# 福島第一原子力発電所 1号機ウェルプラグ調査 スミア採取データ(α線放出核種)の記載箇所の一部訂正について

2019年9月26日 廃炉・汚染水対策チーム会合資料  
 [1号機原子炉建屋ガレキ撤去関連調査結果 及び 北側屋根鉄骨の切断開始について(スライド6)]

### 3-3 ウェルプラグ調査結果（スミア採取）

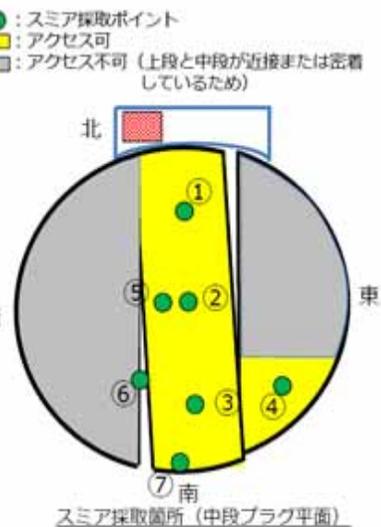
- 本年（2019年）9月26日の「中長期ロードマップ進捗状況についての会見」でお知らせした「1号機原子炉建屋ガレキ撤去関連調査結果及び北側屋根鉄骨の切断開始について」において、「ウェルプラグ調査結果（スミア採取）」のデータのうち、α線放出核種の記載箇所に誤りが確認されました。
- スミア採取はプラグ内のポイントNo①～⑤の上段プラグ下面と中段プラグ上面、ポイントNo⑥,⑦のプラグ側面とウェル壁（12ポイント）において5種類の核種分析（12×5 = 計60データ）を行いました。このうち、ポイントNo②～⑤のα線放出核種について、上段プラグ下面と中段プラグ上面のデータに入れ違いがあり、結果8データに誤りがあることを確認しました。
- なお、当該データは、今後、ウェルプラグの処置方針を検討するために使用するもので、プラントの安全性や環境に影響を与えるものではありません。

- : 誤りの範囲
- ↔: 上段プラグ下面と中段プラグ上面の数値を入れ違いに記載
- ↔: 入れ違いはあったが、数値が同一であった箇所

No	測定箇所	分析結果 (Bq/cm <sup>2</sup> )				α線放出核種※1
		Cs-134	Cs-137	Co-60	Sb-125	
①	上段プラグ 北側下面	7.0E+3	1.0E+5	6.4E+1	4.8E+3	6.4E-1
	中段プラグ 北側上面	4.7E+3	6.9E+4	1.6E+1	8.4E+2	6.4E-1
②	上段プラグ 中央下面	1.1E+4	1.6E+5	5.5E+1	4.4E+3	6.4E-1
	中段プラグ 中央上面	※2	2E+6	< 8E+1	※2	1.1E+0
③	上段プラグ 南側下面	6.2E+3	9.2E+4	6.3E+1	5.7E+3	6.4E-1
	中段プラグ 南側上面	5.9E+3	8.7E+4	< 2.6E+1	7.2E+2	< 5.7E-1
④	上段プラグ 東側下面	1.3E+3	1.9E+4	2.7E+1	1.8E+3	< 5.7E-1
	中段プラグ 東側上面	1.3E+3	1.9E+4	4.8E+0	1.9E+2	8.5E-1
⑤	上段プラグ 中央下面	1.5E+4	2.2E+5	8.7E+1	6.7E+3	< 5.7E-1
	中段プラグ 中央上面	3.4E+3	5.3E+4	< 1.1E+1	< 3.2E+2	2.7E+0
⑥	中段プラグ 西側側面	※2	3E+6	< 1E+2	※2	6.6E+0
⑦	南側 ウェル壁	2.7E+3	3.9E+4	< 1.0E+1	9.2E+2	1.3E+0
